**Bebauungsplanverfahren „Zwischen Sieben-Höfe-Straße und Weinbergstraße“ mit örtlichen Bauvorschriften
in Tübingen – Derendingen**

Anlage 5 zur Vorlage 2/2025

Auswertung Stellungnahmen im Rahmen der Beteiligung der Träger öffentlicher Belange nach § 4 Abs. 2 BauGB und der Öffentlichkeit nach § 13a Abs. 3 Nr. 2 BauGB
und § 3 Abs. 2 BauGB

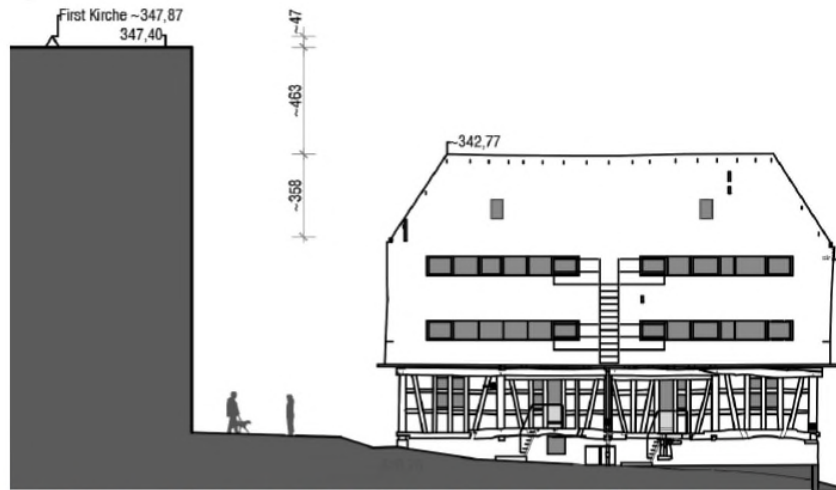
Im Wettbewerb schließt an die Gebäude im unmittelbaren Ortskern (Sieben-Höfe-Str. 147 und 151) eine Bebauung mit 2-3 Geschossen + Dach an. Im Zuge der Überarbeitung wurde der Abstand vergrößert und z.B. das Gebäude A2 in der Bürgerbeteiligung mit 3 Geschossen + Dach zugesagt. Inzwischen ist der Baukörper um ein weiteres Geschoss angewachsen! Damit entspricht der erweiterte Abstand zur Zehntscheuer gerade noch dem baurechtlich absolut erforderlichen Minimum, wie das Stadtplanungsamt in einer Vorstellung zeigte.

Insgesamt ignoriert dies die inhaltliche Forderung der Jury und ist alles andere als respektvoll. In den Formulierungen, die Grundlage für ihre Entscheidungsfindung sein sollen, klingt das alles sehr abgestimmt und harmonisch (siehe u.a. Anlage 4 zur Vorlage 115/2024):

einem Gebäude (4 Geschosse + Dach) mit einem Höhensprung von 4,5m neben einem der höchsten Gebäude des alten Derendingens (1,5 Geschoss + Dach) als harmonisch und vermittelnd zu bezeichnen bleibt einfach eine aus der Luft gegriffene Behauptung, die von der derzeit vorliegenden Planung nicht ansatzweise eingelöst wird.

Siehe Ziffer 3: In der Überarbeitung wird die Höhenfestsetzung reduziert und auch eine Minstdachneigung festgelegt, so dass faktisch gegenüber der denkmalgeschützten Zehntscheuer ein Geschoss weniger realisiert werden kann.

Darstellung entspricht dem Entwurfsstand der 1. Auslegung

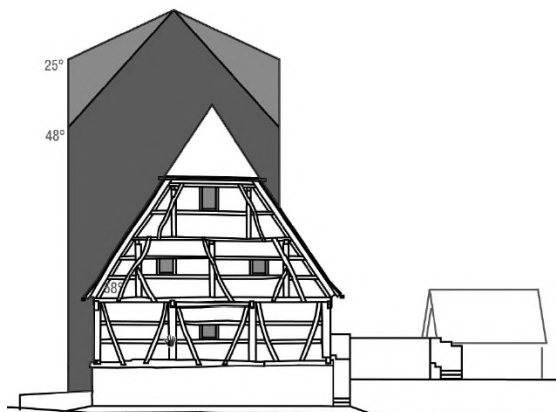
Weiter heißt es in obiger Vorlage: „Im Übergang zur Bestandsbebauung wird zur Abstufung und verträglichen Höhenentwicklung die Firstrichtung und damit die Ausrichtung der neuen Gebäude festgesetzt“ (S.10)
Der Bebauungsplan legt zwar die Firstrichtung fest, aber durch eine gänzlich andere Geschosshöhe und Dachneigung wird sich dieses Gebäude, sollte es so gebaut werden, nicht mehr einfügen – weder aus nah noch fern.

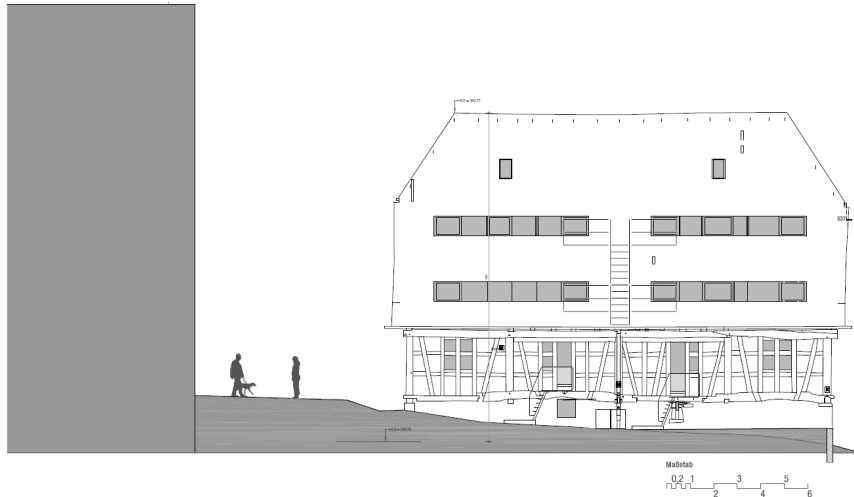
<ul style="list-style-type: none"> - Was verbirgt sich unter der Fläche „TG 1“ südlich Sieben-Höfe-Str. 151 und nördlich Gebäude A1/A2? Ist das unterirdisch (Tiefgarage) und wenn ja wird dazu das aktuelle Geländeneiveau verändert? <p>Gebäudehöhen:</p> <ul style="list-style-type: none"> - Der in Nord-Süd-Richtung verlaufende Dachfirst kann, nach Plan, eine Höhe von 347,40m erreichen. Nach unserem Stand ist der First der Scheune Sieben-Höfe-Str. 147 auf ca. 342,77. Damit könnte das neue Haus gegenüber ca. 4,63m (= mehr als 1 ½ Geschosse!) höher werden! Dabei ist zu berücksichtigen, dass die ehem. Scheune Sieben-Höfe-Str. 147 mit ca. 56° ein sehr steiles Dach und damit sehr niedrige Traufen hat! <p>Die beigefügte Zeichnung verdeutlicht dieses extrem schwierige Größenverhältnis gut, die dargestellten Menschen sind 1,80m groß. Im Wettbewerb und im Preisgericht war die Einfügung in die umgebende dörfliche Struktur die entscheidende Leitschnur. Das sollte aus unserer Sicht auch an dieser Ecke mit viel noch erhaltenem dörflichen Bestand dahingehend geprüft werden. Dabei ist zu berücksichtigen, dass immer wieder kommuniziert wurde, dass gerade gegenüber den Kulturdenkmälern respektvoller Abstand gehalten werden soll. In diesem Zusammenhang verwundert es auch, wieso gerade das nach §2 DSchG geschützte Haus Sieben-Höfe-Str. 147, das unmittelbar an das Gebiet grenzt, nicht in dem Plan der Kulturdenkmäler markiert ist, der den Unterlagen beiliegt und damit wohl auch dem Gemeinderat zugeleitet wird. In den Gesprächen hatten wir es so verstanden, dass gerade die Stadt sich hier gegen den Wunsch der GWG nach einer hohen Bebauung ausspricht. (Gegenüber dem Wettbewerb ist die Bebauung etwas abgerückt worden, dabei ist aber zu beachten, dass die Wettbewerbsplanung an dieser Stelle alleine wegen der nach LBO notwendigen Abstandsflächen gar nicht möglich gewesen wäre).</p> <ul style="list-style-type: none"> - Da vom Gebäude Sieben-Höfe-Str. 151 leider keine Bestandshöhen des Firstes / Traufe vorhanden sind, kann die neue Höhensituation nicht genauer angeguckt werden. Haben Sie dazu Darstellungen? 	<p>16. Mit TG1 wird die an dieser Stelle eine aus dem Boden ragende Tiefgarage planungsrechtlich ermöglicht. Diese wird begrünt und z.T. als Freifläche von der späteren Bewohnerschaft genutzt. Beschlussvorschlag: Die Anregungen werden zur Kenntnis genommen.</p> <p>17. In der Überarbeitung wird die Reduzierung der Geschossigkeit durch die Aufteilung des Baufeldes A2 in A2 (entlang der Weinbergstraße) und A3 (nördliches Baufeld in Richtung Zehntscheuer) mit einer Reduzierung der maximalen Firsthöhe in Verbindung mit der Festsetzung einer Mindestdachneigung erreicht. Somit kann faktisch gegenüber der denkmalgeschützten Zehntscheuer ein Geschoss weniger realisiert werden kann. Beschlussvorschlag: Den Anregungen wird z.T. entsprochen.</p> <p>Laut den Bauakten (von 1883) hat das Gebäude eine Firsthöhe von ca. 14,7m. Die Traufhöhen sind auf der südlichen Seite ca. 6,5m und nördlichen Seite ca.6m. Beschlussvorschlag: Den Anregungen wird entsprochen.</p>

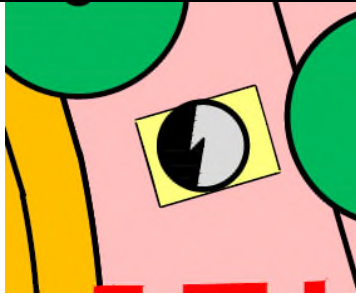
- Es sind div. neue Bäume eingetragen, deren Kronen über die Nachbargrundstücke reichen. Ist das nach dem Nachbarschaftsrecht zulässig?

- Im Wettbewerb war von Regenwasserversickerung im Grenzbereich die Rede. Ist das noch geplant? (Die Feuchtesituation der angrenzenden Altbauten ist empfindlicher als bei heutigen Neubauten).
